**Conseil économique et social**

**Forum mondial de l'harmonisation des Règlements
concernant les véhicules****Groupe de travail du bruit****Soixante et unième session**

**Règlement n° 51 (Bruit émis par les véhicules
des catégories M et N): Extension****Proposition d'amendements à la série 03 d'amendements
au Règlement n° 51****Communication du groupe de travail informel
des Règlements ONU n° 51 et 59¹**

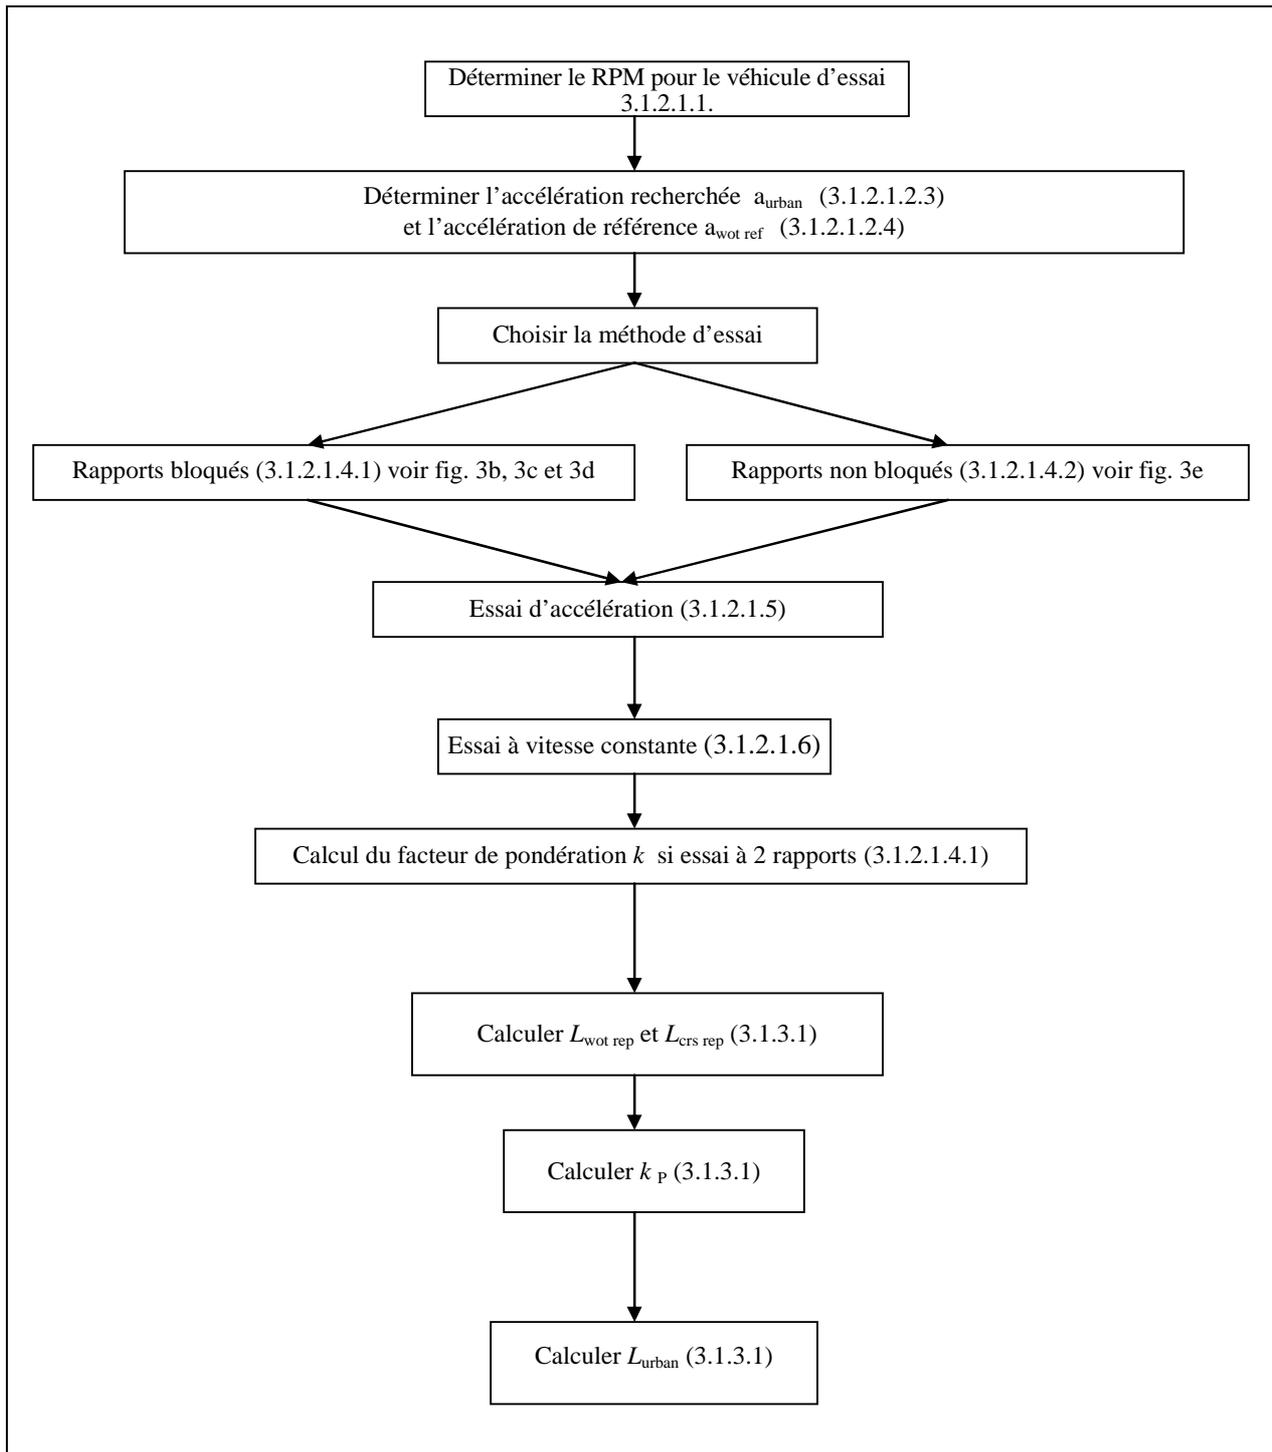
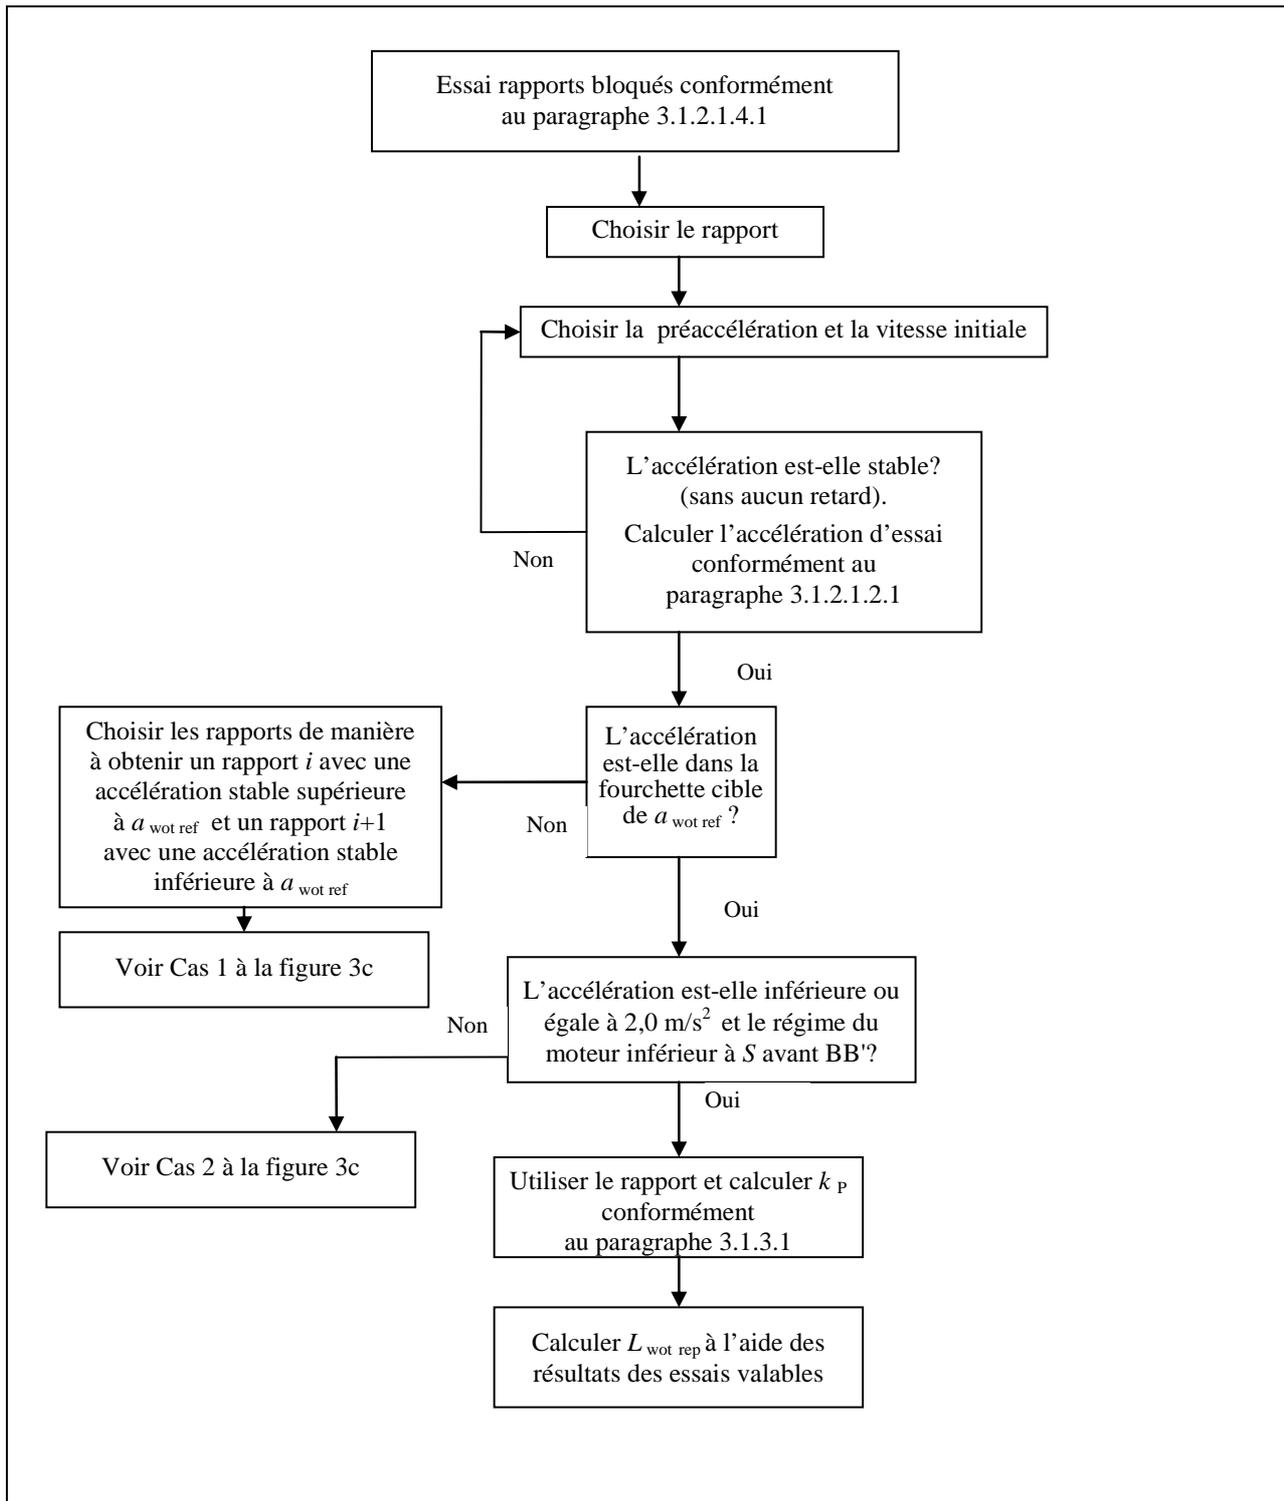
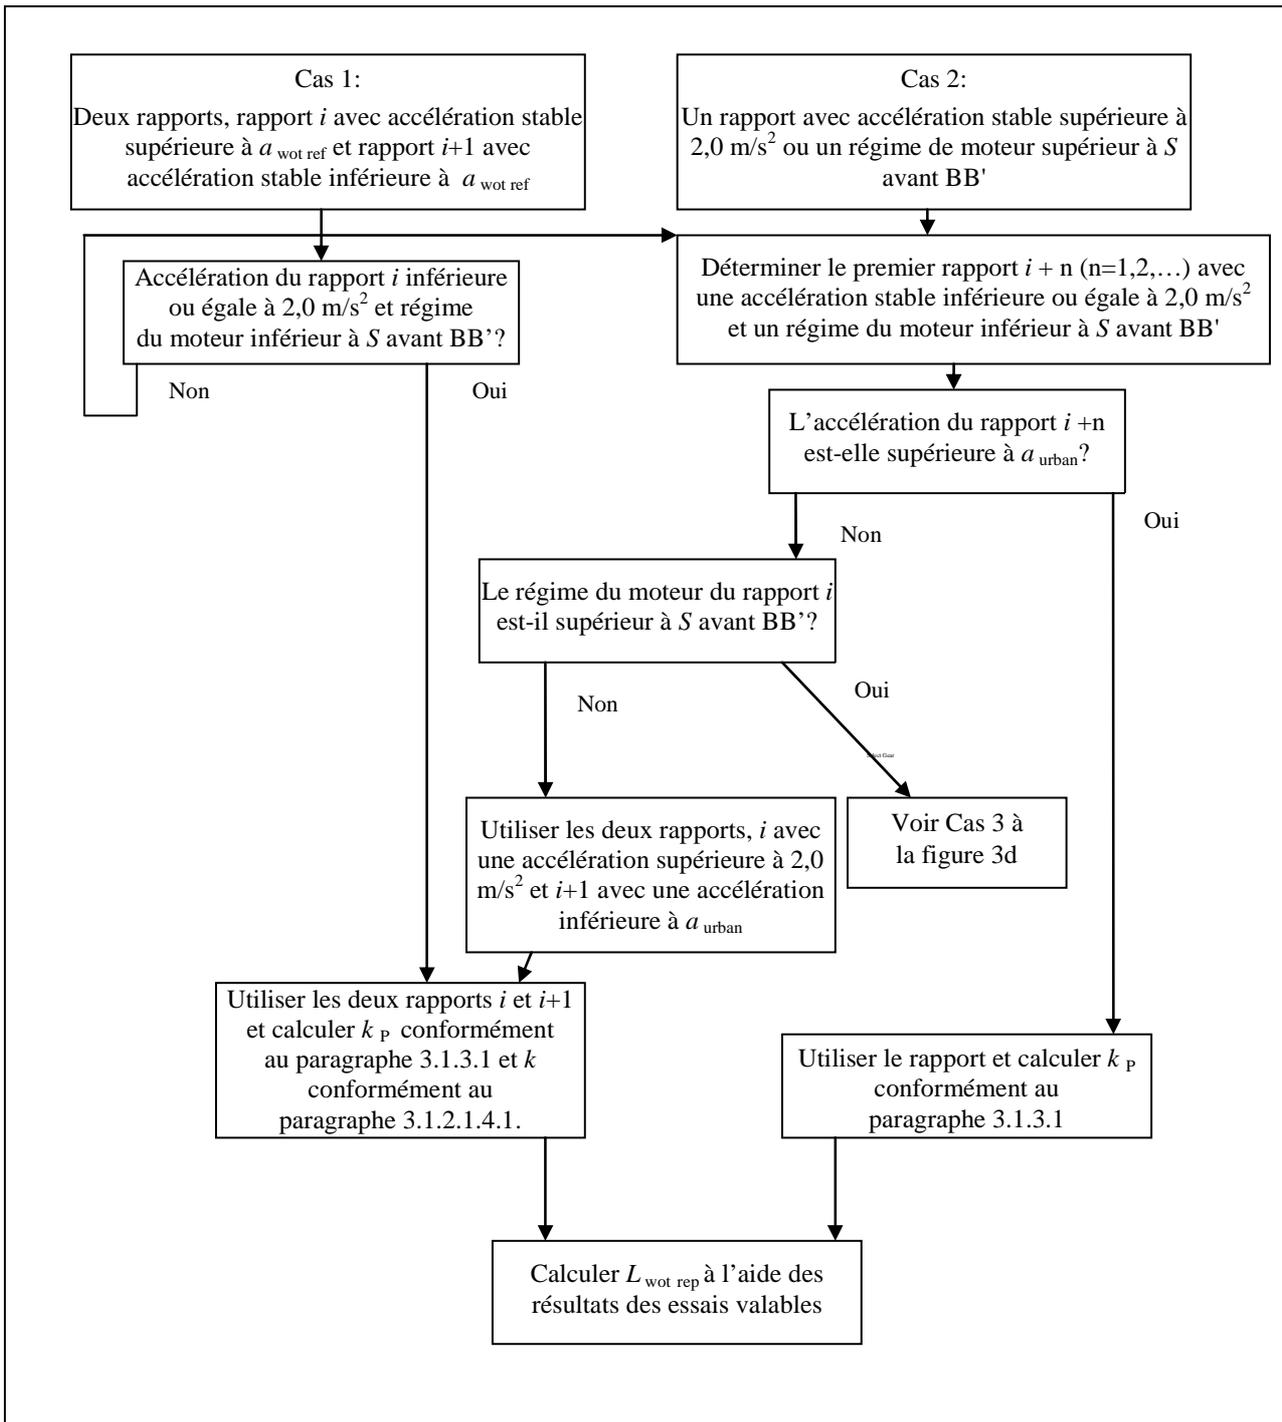
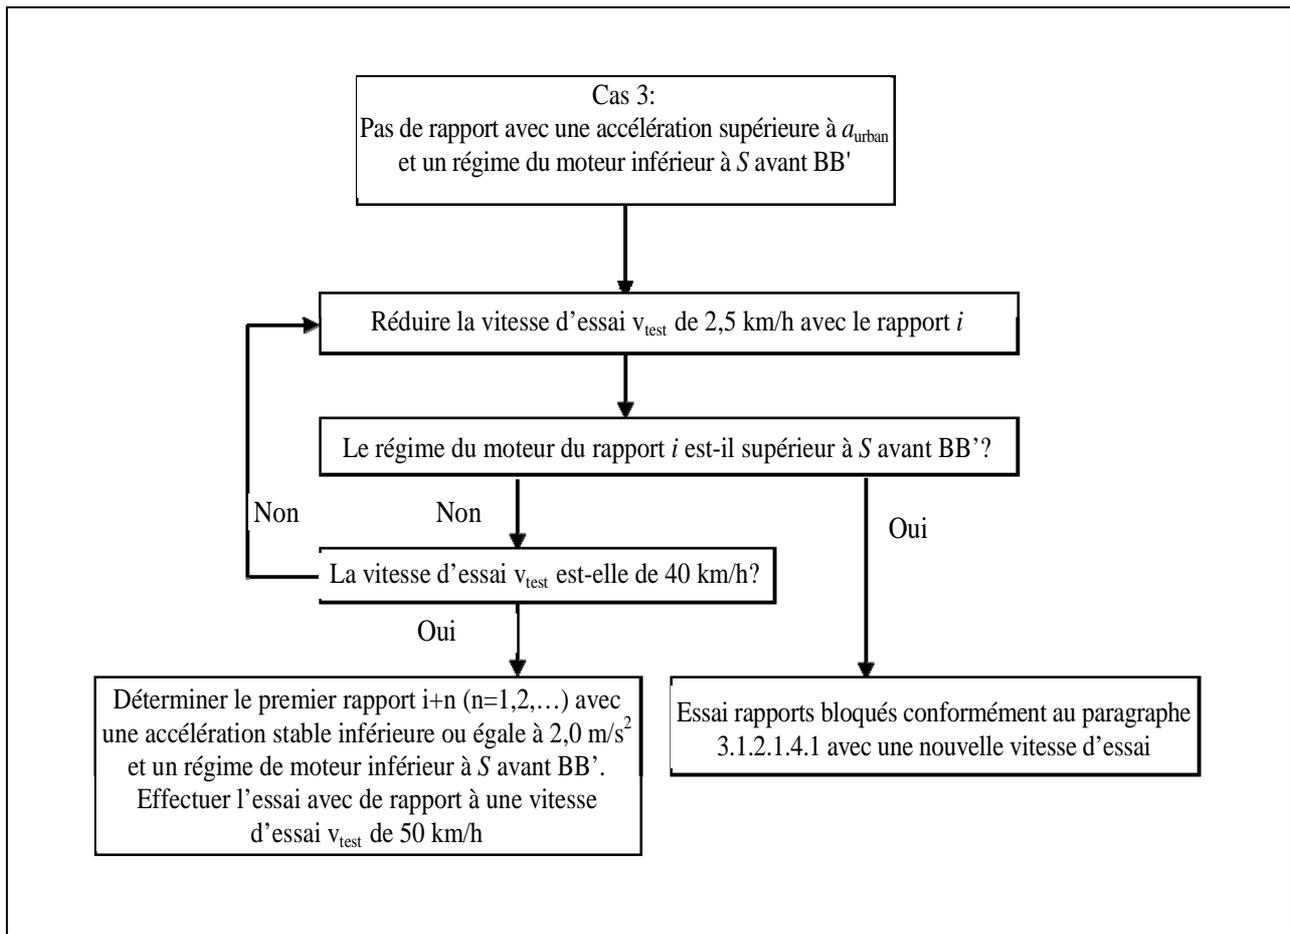
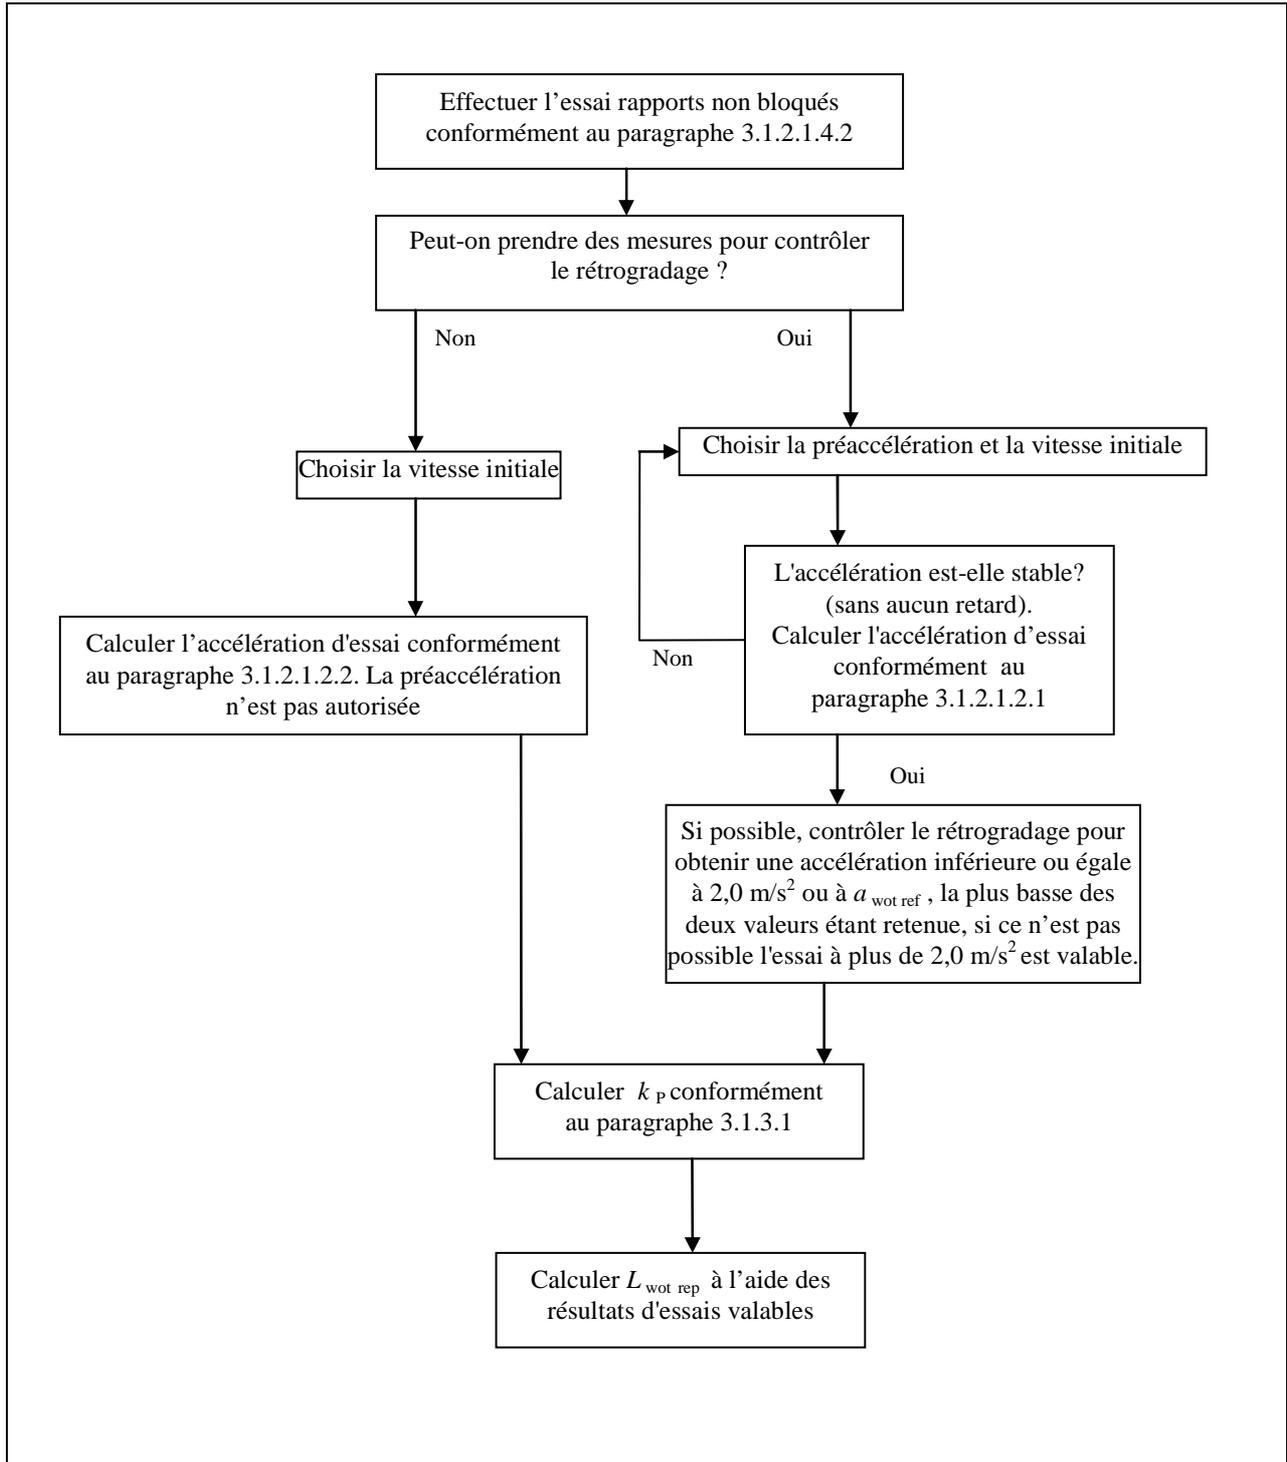
Annexe 3, appendice 3, modifier comme suit:

«Annexe 3 – Appendice

Les figure 3a à 3e de l'appendice 3 donnent des critères de sélection des rapports et des critères d'essai pour les véhicules des catégories M_1 et M_2 dont la masse maximale en charge techniquement admissible ne dépasse pas 3 500 kg ainsi que pour ceux de la catégorie N_1 , sous la forme de diagrammes de décision destinés à faciliter le déroulement des essais.»
